SJEKKLISTE FOR TILFLUKTSROM TYPE 1948 2026

116477, Skøyenkroken 11

Informasjon		<Kommentar>
Kontroll dato	25.03.2026 14:49	
Adresse t-rom	Skøyenkroken 11, Oslo	
Bruker av rommet	Beboere	
Eier	Oslobygg KF	
Adresse eier		
Kontaktperson		
Ant plasser	80	
Ansvarlig	Oslobygg KF	
Bruksareal	96	
Bygget år	1957	
Romtype	1948	
Offentlig/privat	Privat/kommunalt	
Fredsbruk	Tomme rom, preget av å ha fungert som ungdomsklubb/aktivitetsrom	
Tegninger fremlagt	☐ 2	
Tidl. kontroller	☐	Ikke funnet ved kontroll
Tilstede ved kontrollen		
Tilfluktsrommets tilstand	☒	Middels

Spørsmål: Skilting

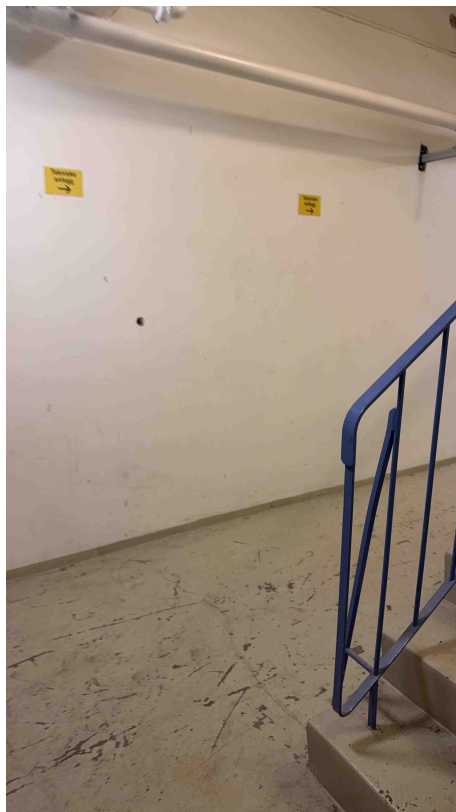
Inngang/sluse		<Kommentar>
Skilting	☐ 4	Ingen skilt montert
Orienteringslys	☒ 1	
Dør/port/lukkere	☒ 4	
Pakninger dører og lu-ker oppbevares i talkum i særskilte esker	☐ 1	Pakninger må byttes
Sluse >40 pers >100 pers	☒	Sluse 6,5 kvm

Beskrivelse: Skilt mangler ved inngang 1. etasje, Filnavn: img_0001.jpg

Spørsmål: Dør/port/lukkere

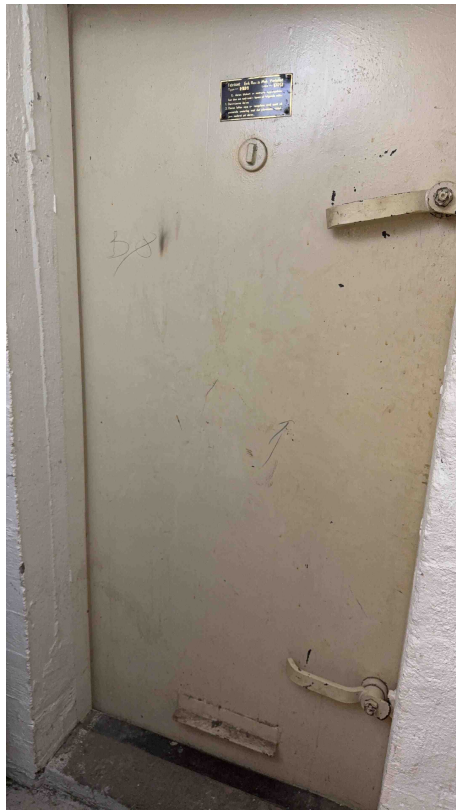
Beskrivelse: Utenfor sluse. Ok, Filnavn: img_0001.jpg

Spørsmål: Dør/luke/lukkere

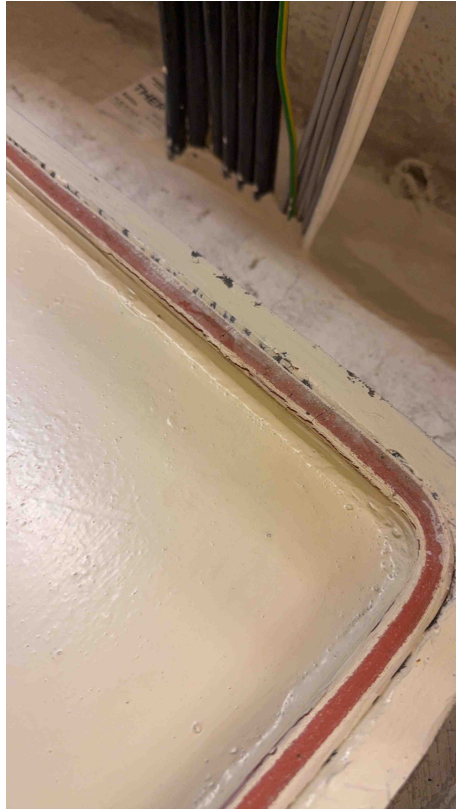
Beskrivelse: Kun en nødutgang, Filnavn: img_0001.jpg

Spørsmål: Pakninger dører og lu-ker oppbevares i talkum i særskilte esker

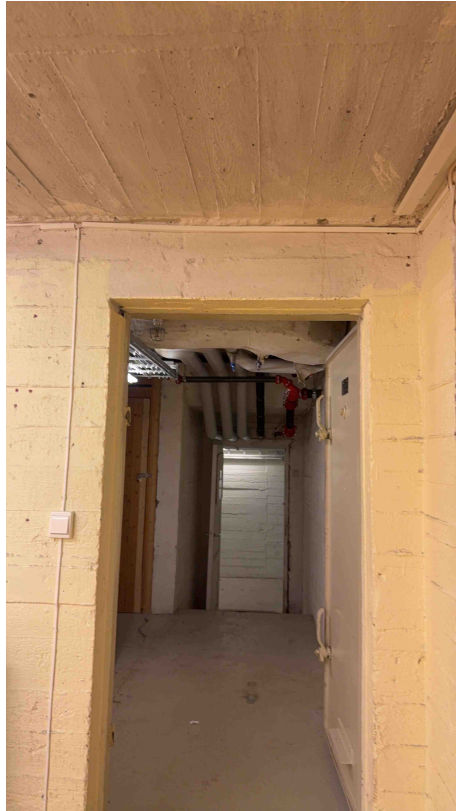
Beskrivelse: Pakning overmalt og morken. Må byttes, Filnavn: img_0001.jpg

Spørsmål: Vegger/overflater

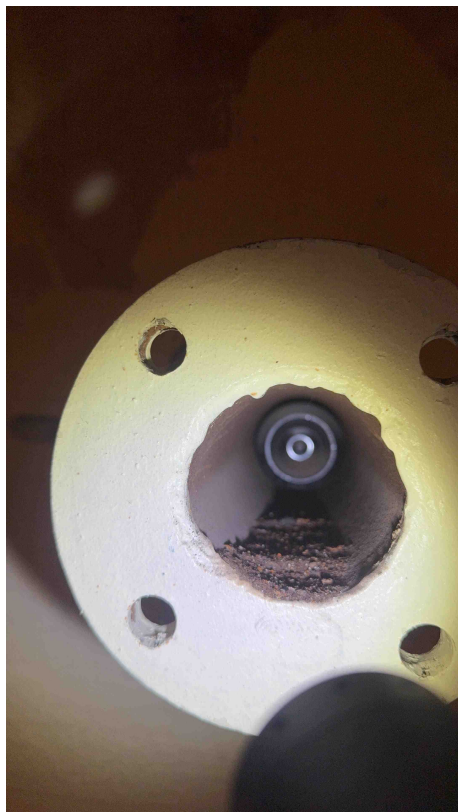
Beskrivelse: Flere forekomster av disse i rommet ved nødutgang, Filnavn: img_0001.jpg
